美特鋁質有限公司
MIDI ALUMINIUM FABRICATOR LTD.

工程指示 / 要求簡箋 ENGINEER INSTRUCTIONS(E.I.)

工程指示編號:	EI- 4851D	**修改版本:**	D
	HK- 2278		
工程編號:	J 853	**工程名稱:**	大窩坪（延坪道）
收件人:	生統	**發件人:**	Edwin Ho
工程項目:	T1 幕牆單元件生產 (大貨)(修訂D: 修改鋁板加石材單元+512.5下格G4玻璃帶背板)	**日期:**	15/12/2022

內容: 訂D:修改鋁板加石材單元+512.5下格G4玻璃帶背板)

名稱	單元組裝圖	制圖	陳俊賢	2022.6.1	修改	A	B	
材料		復核	謝永林	2022.6.28	日期	2022.7.19	2022.10.27	
顏色	JMQ213457(三塗)	批准	胡哥		圖號	CW-PTMB20X

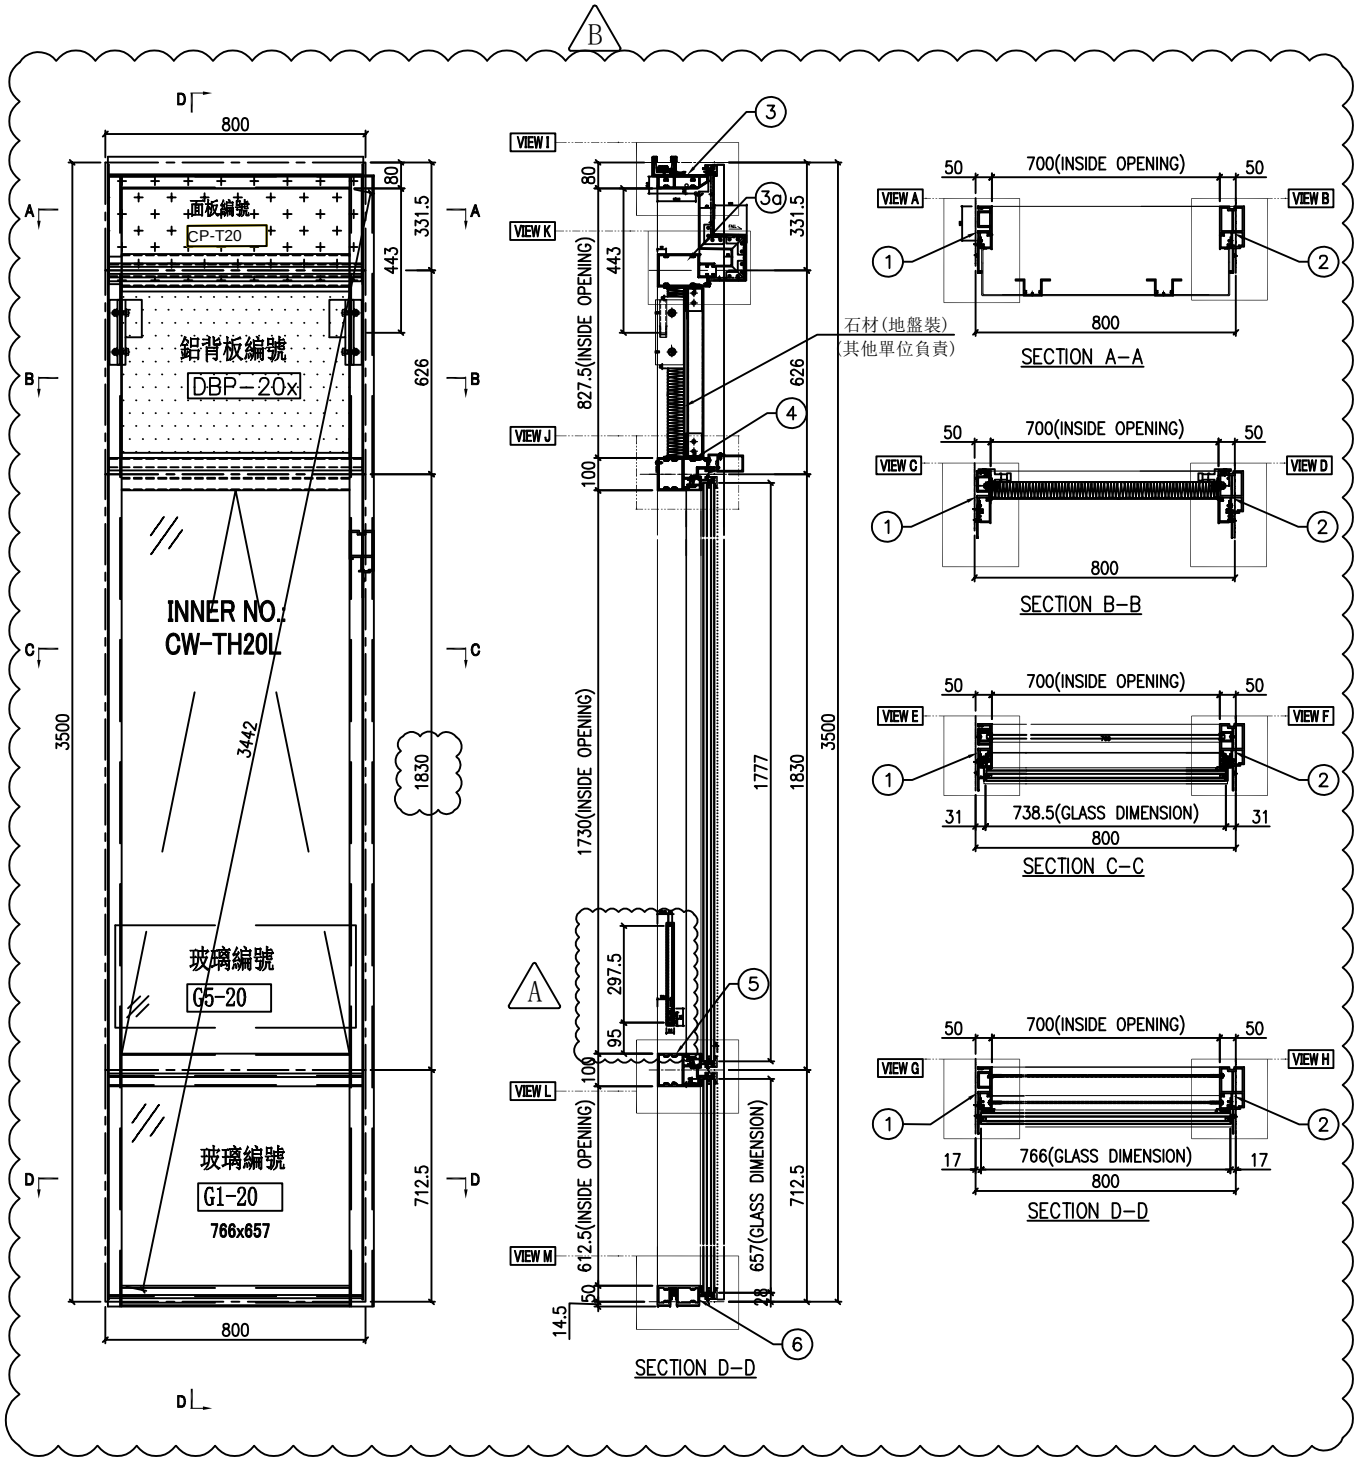
依據EI-5161C第九版施工圖修改(原:1000)分格高度尺寸
取消原位置玻璃，新增橫料與面板,裝飾鋁通
修改生窗分格高度 B

名稱	單元節點圖	制圖	陳俊賢	2021.11.03	修改	A		
材料		復核	謝永林	2021.11.30	日期	2022.10.27		
顏色	JMQ213457(三塗)	批准	胡哥		圖號	CW-PTMB20X(1)

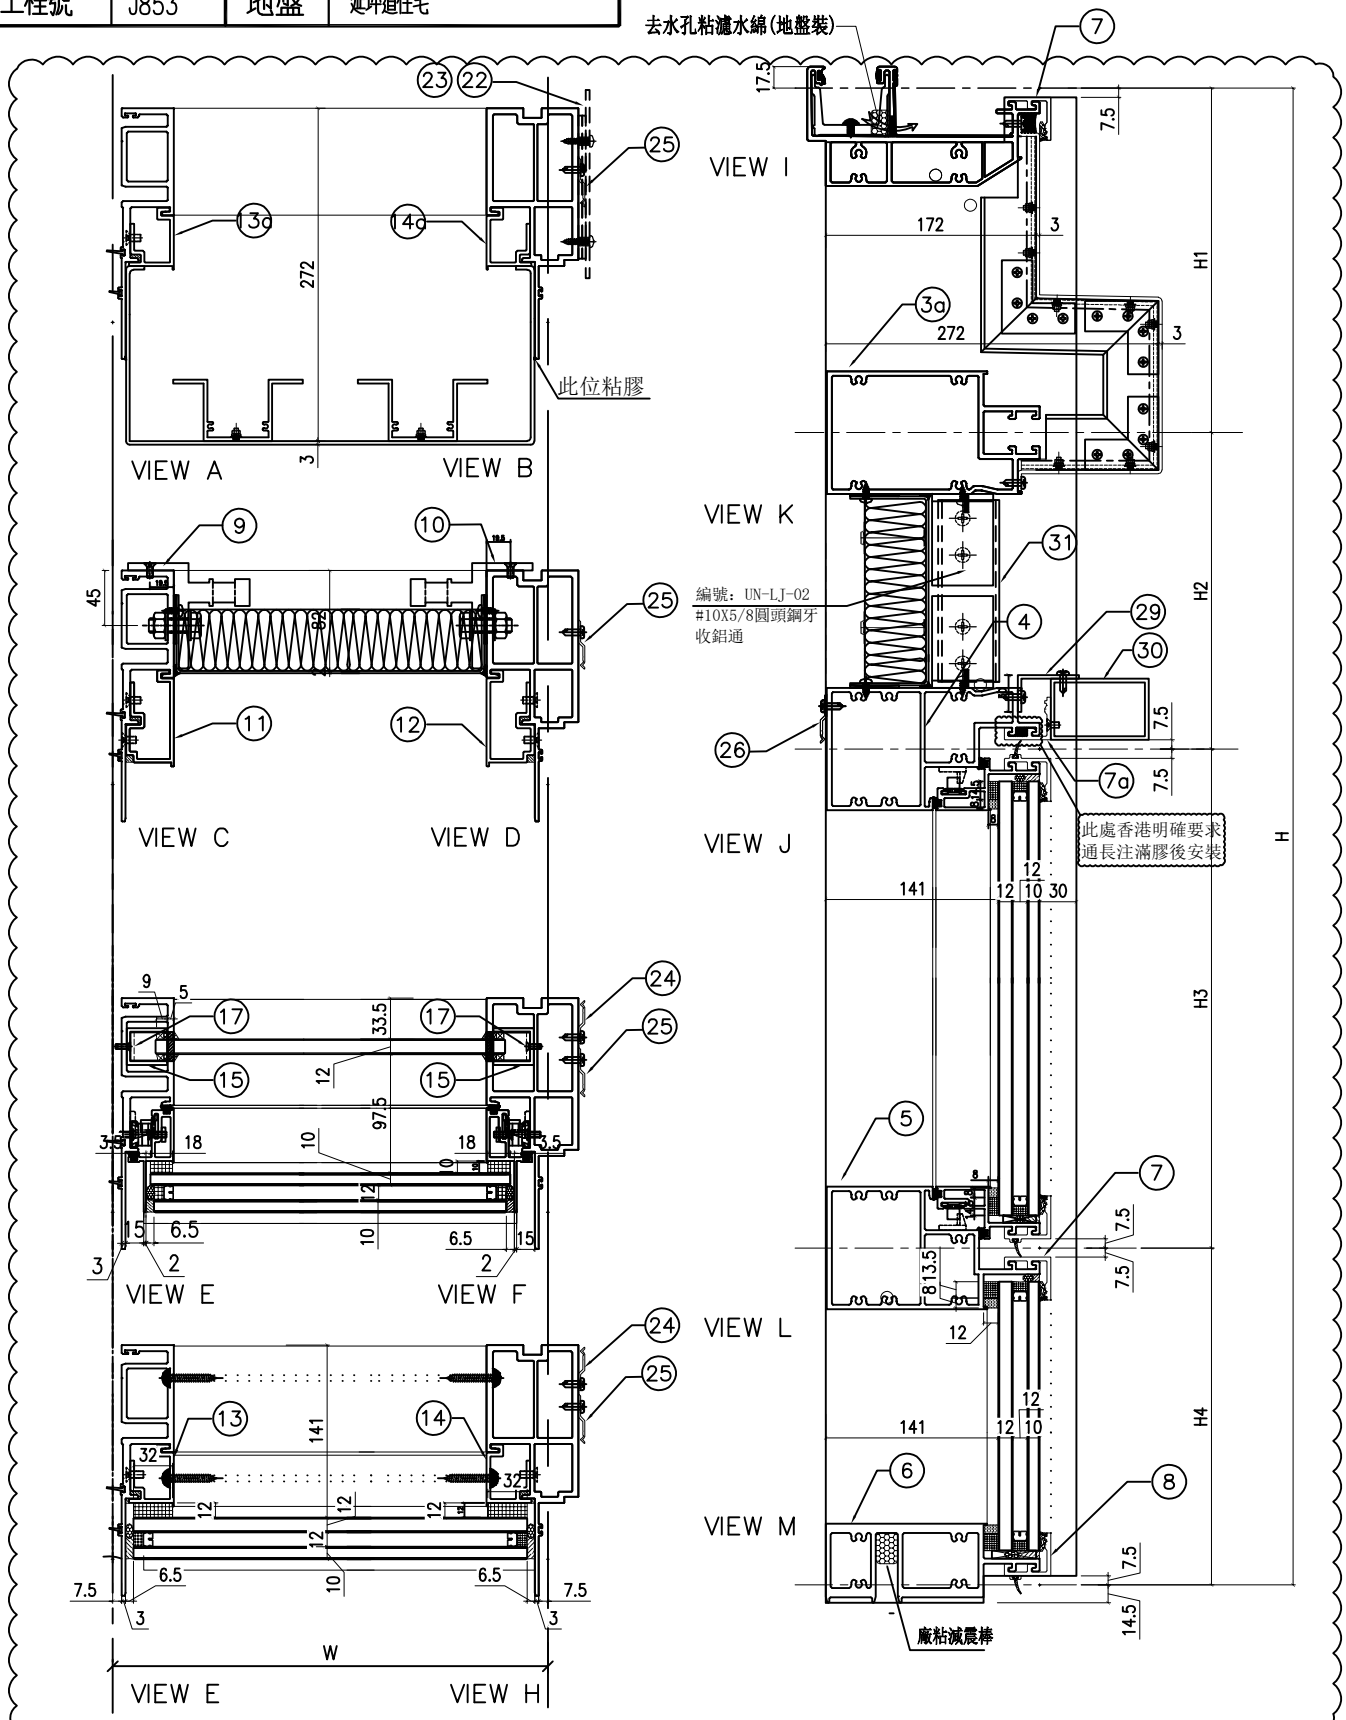
依據EI-5161C第九版施工圖修改(原:1000)分格高度尺寸
取消原位置玻璃，新增橫料與面板,裝飾鋁通
修改生窗分格高度 △1

名稱	單元組裝圖	制圖	陳俊賢	2022.6.1	修改	A	B	
材料		復核	謝永林	2022.6.28	日期	2022.7.19	2022.10.27	
顏色	JMQ213457(三塗)	批准	胡哥		圖號	CW-PTBG13X

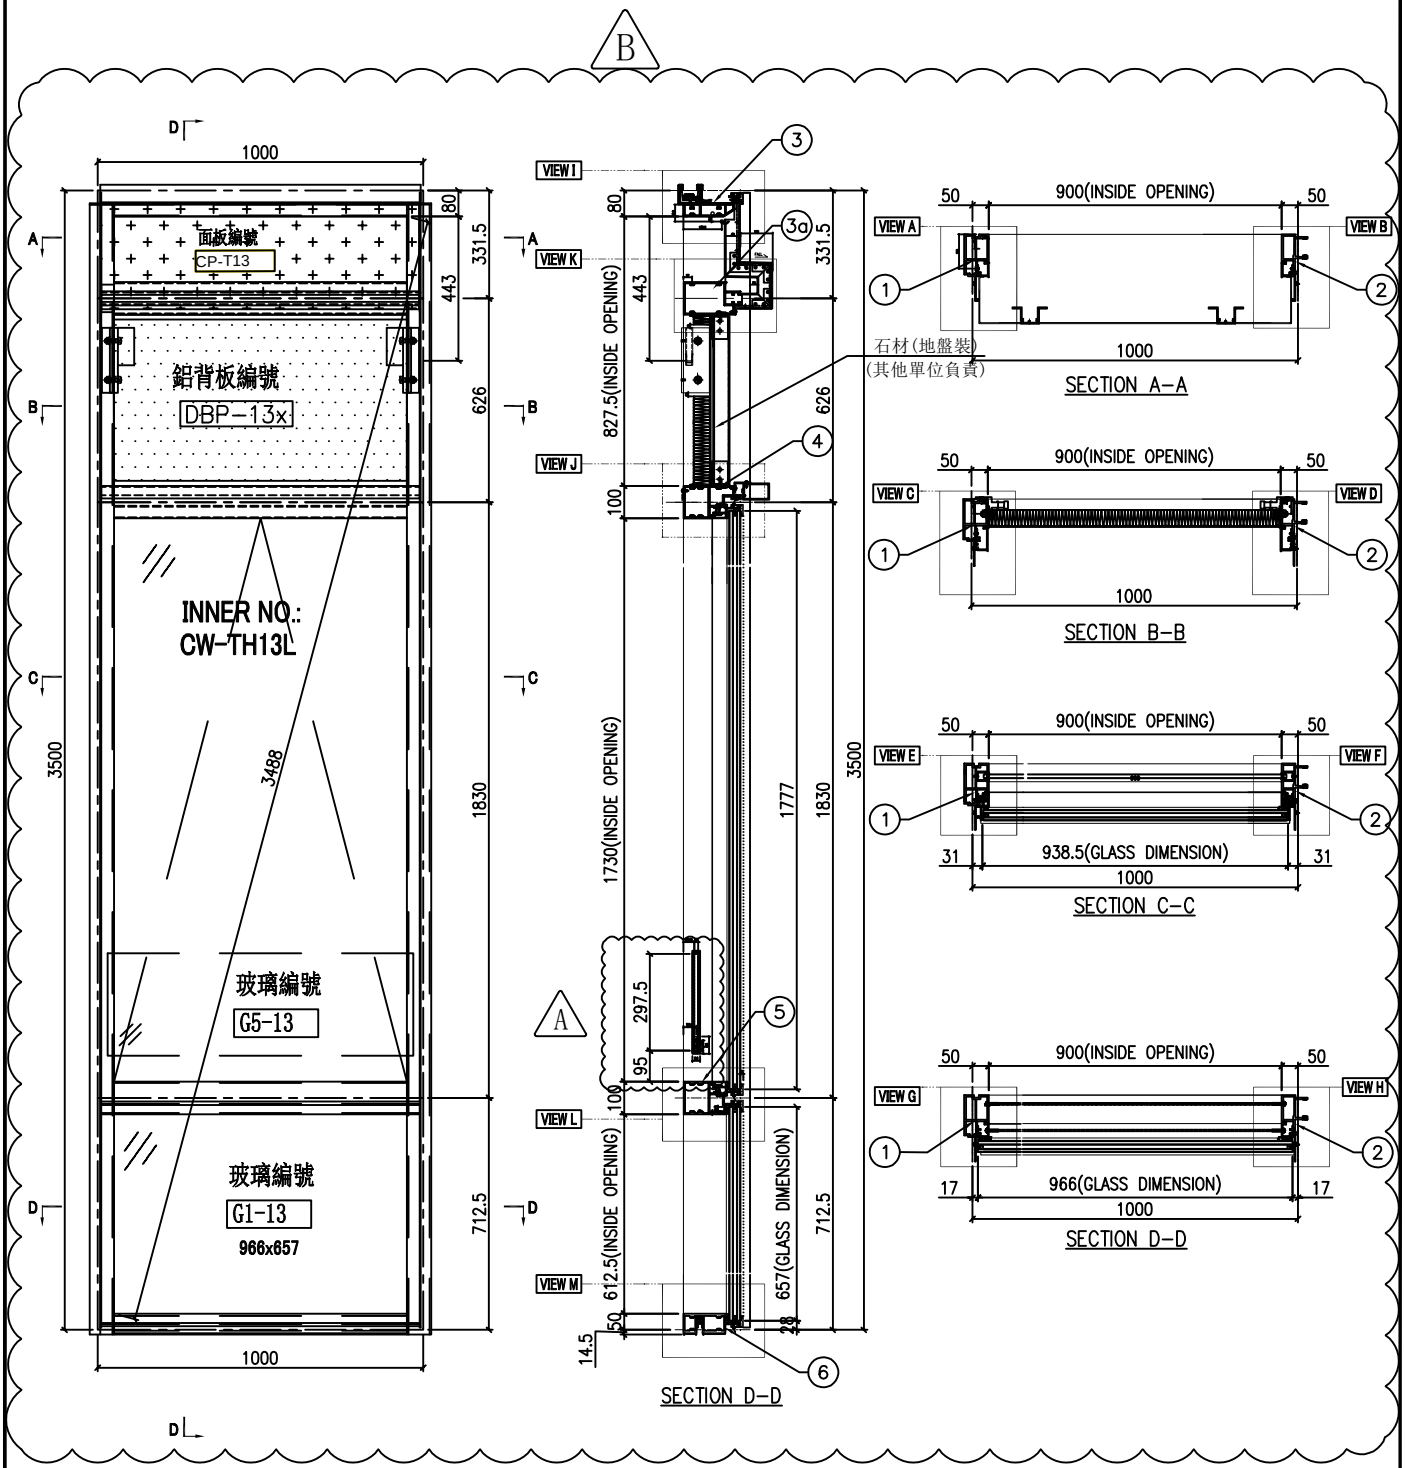
依據EI-5161C第九版施工圖修改(原:1000)分格高度尺寸
取消原位置玻璃，新增橫料與面板,裝飾鋁通
修改生窗分格高度 B

名稱	單元節點圖	制圖	陳俊賢	2021.11.03	修改	A		
材料		復核	謝永林	2021.11.30	日期	2022.10.27		
顏色	JMQ213457(三塗)	批准	胡哥		圖號	CW-PTBG13X(1)

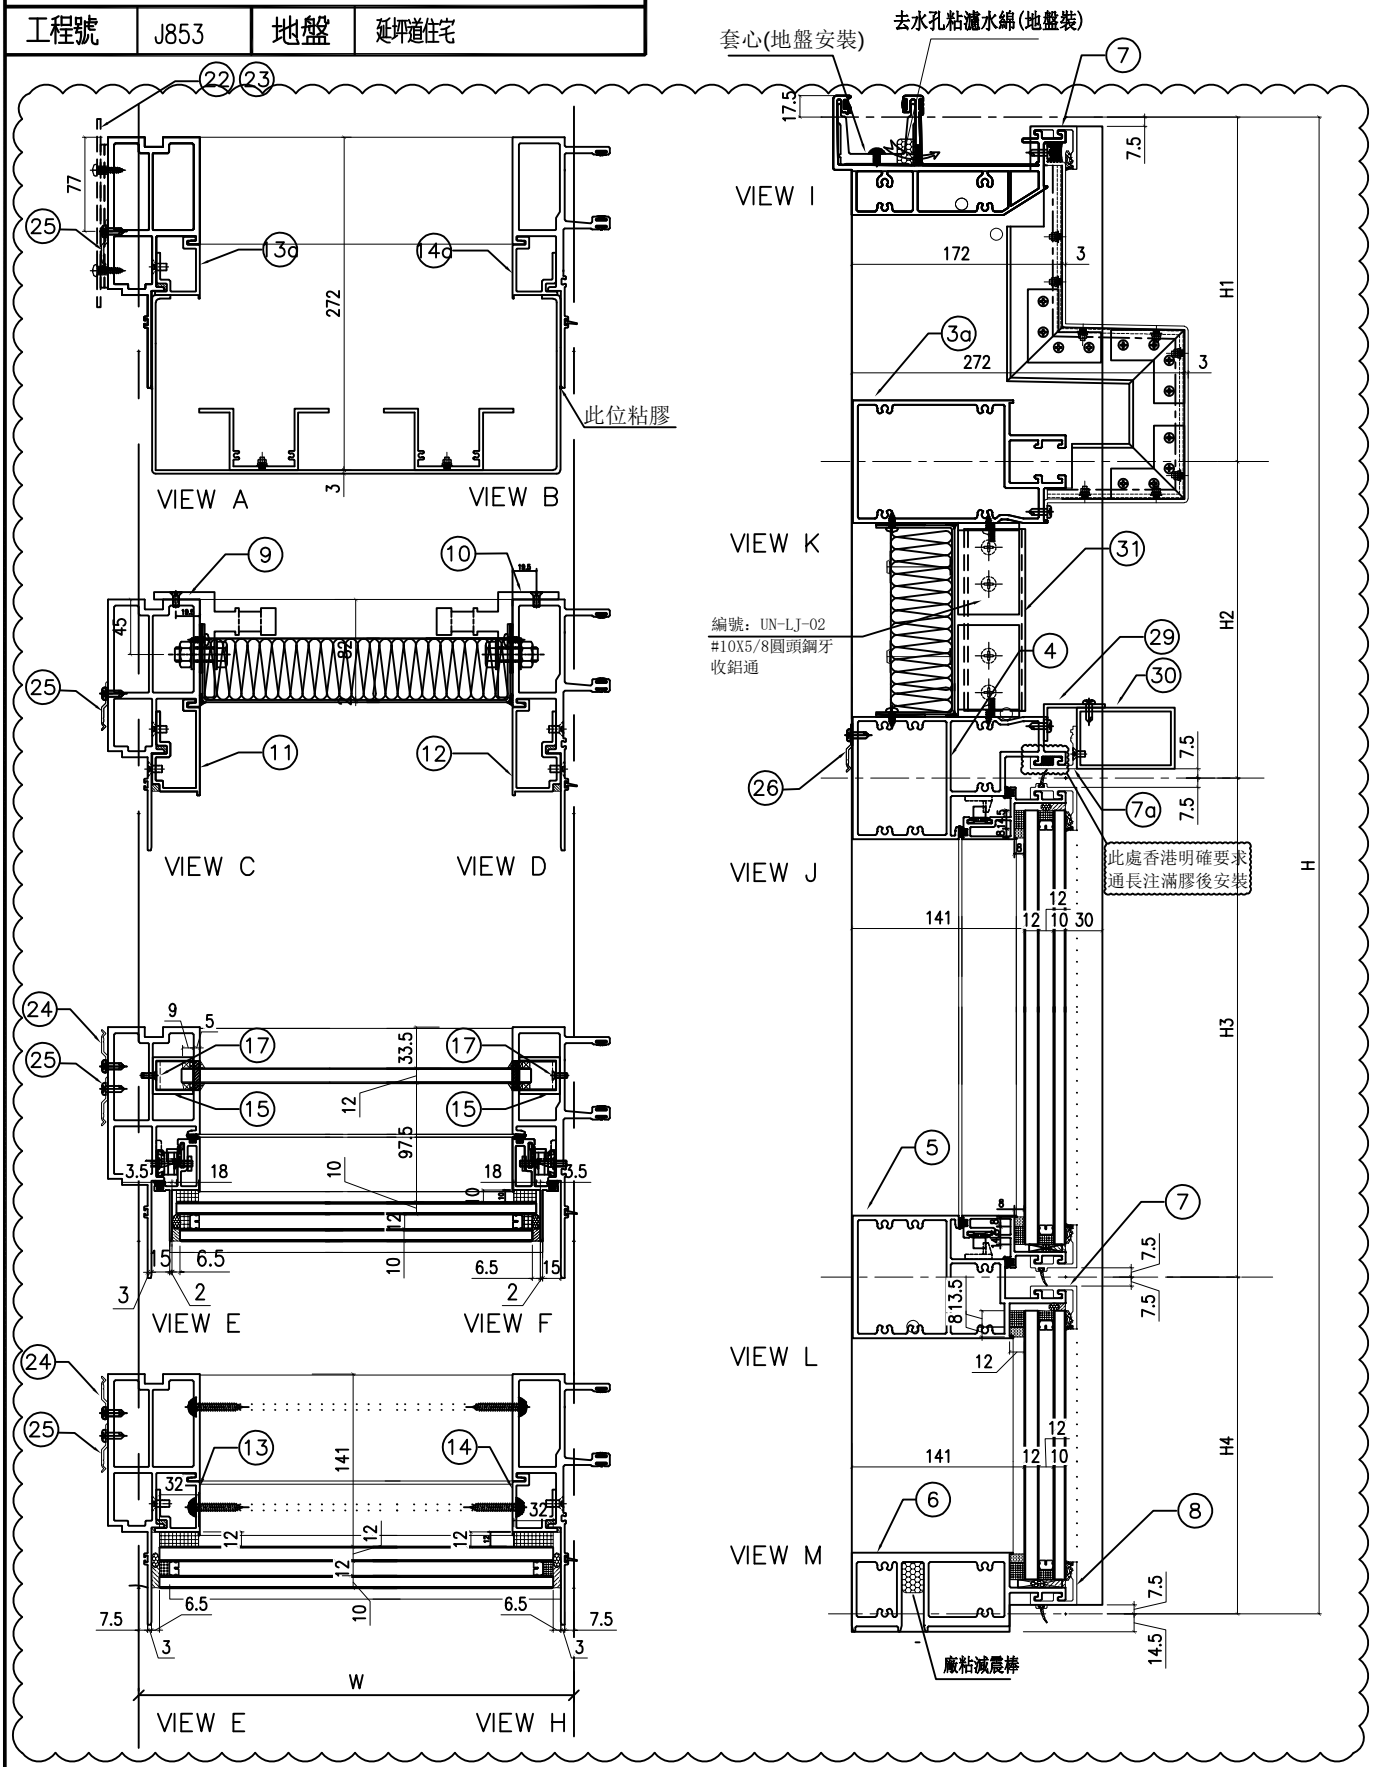
依據EI-5161C第九版施工圖修改(原:1000)分格高度尺寸
取消原位置玻璃，新增橫料與面板,裝飾鋁通
修改生窗分格高度 A

名稱	單元組裝圖	制圖	陳俊賢	2022.6.1	修改	A	B	
材料		復核	謝永林	2022.6.28	日期	2022.7.19	2022.10.27	
顏色	JMQ213457(三塗)	批准	胡哥		圖號	CW-PTMB13X

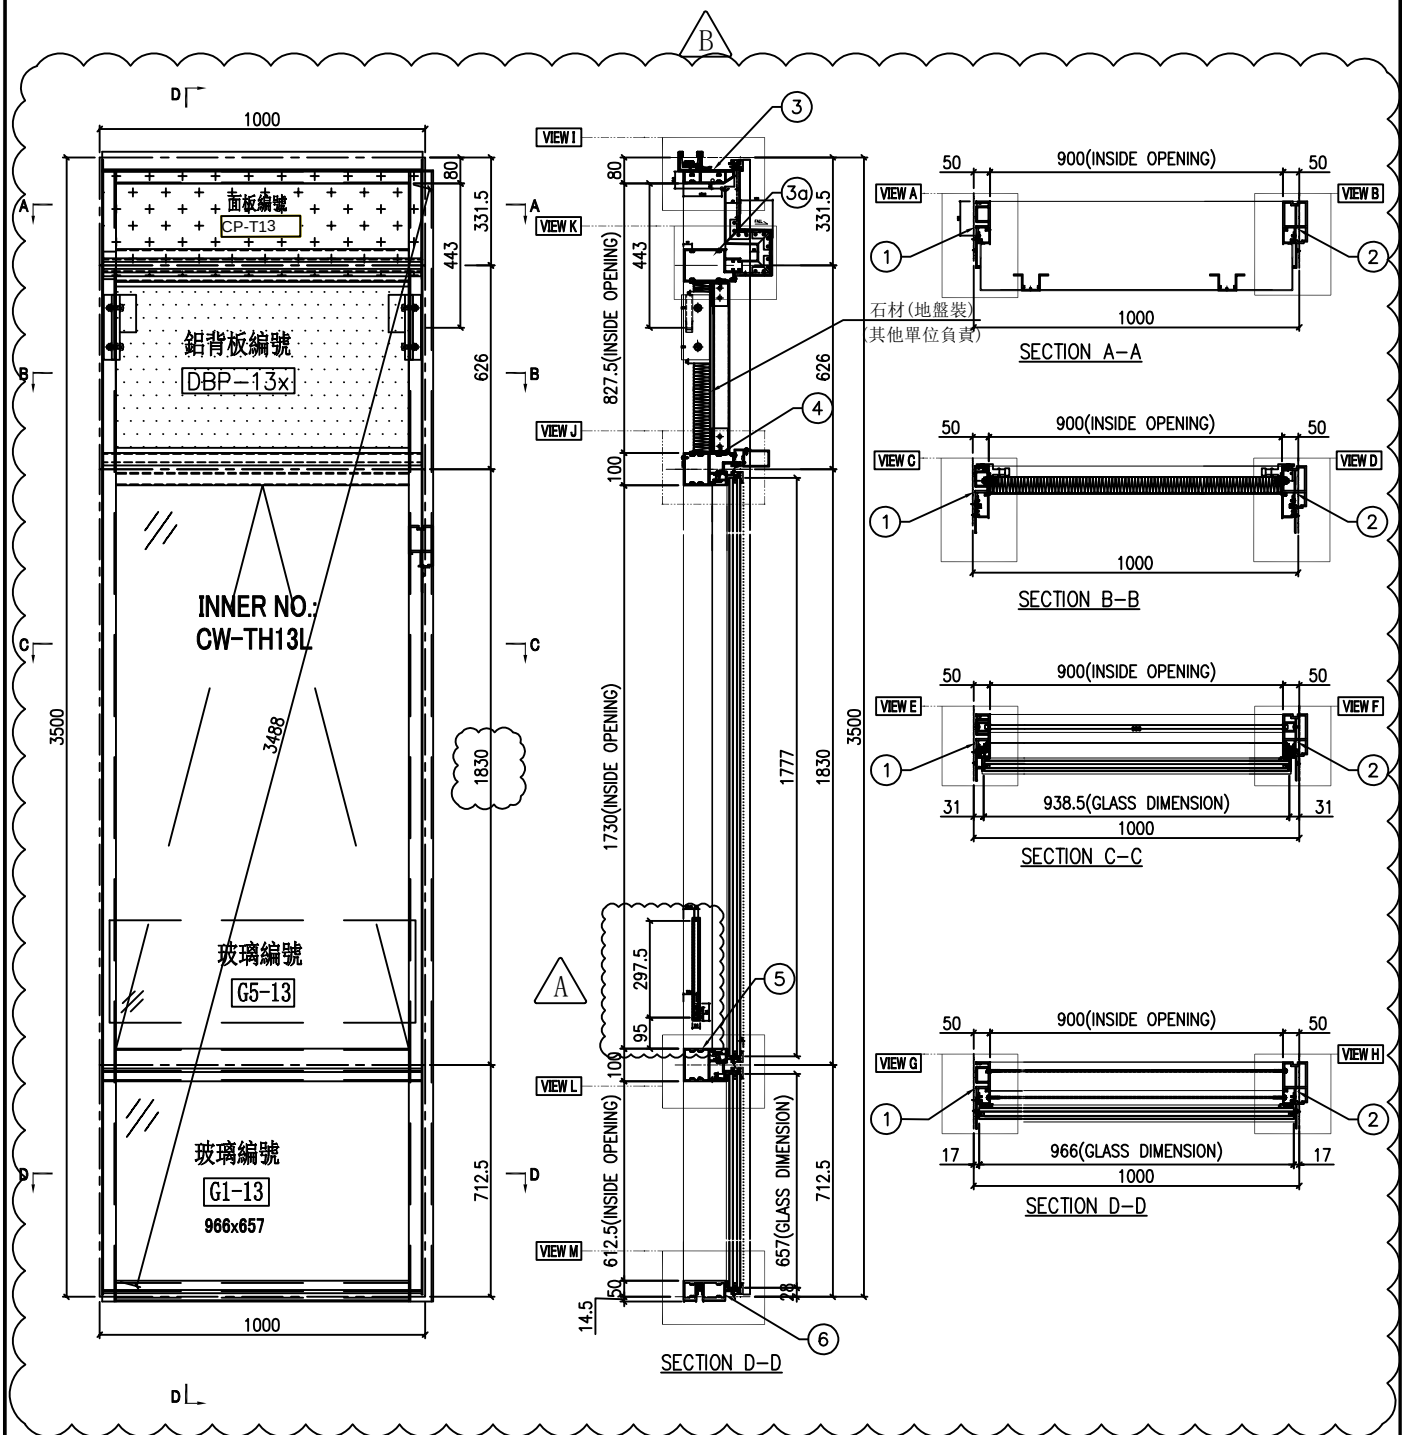
依據EI-5161C第九版施工圖修改(原:1000)分格高度尺寸
取消原位置玻璃，新增橫料與面板,裝飾鋁通
修改生窗分格高度 B
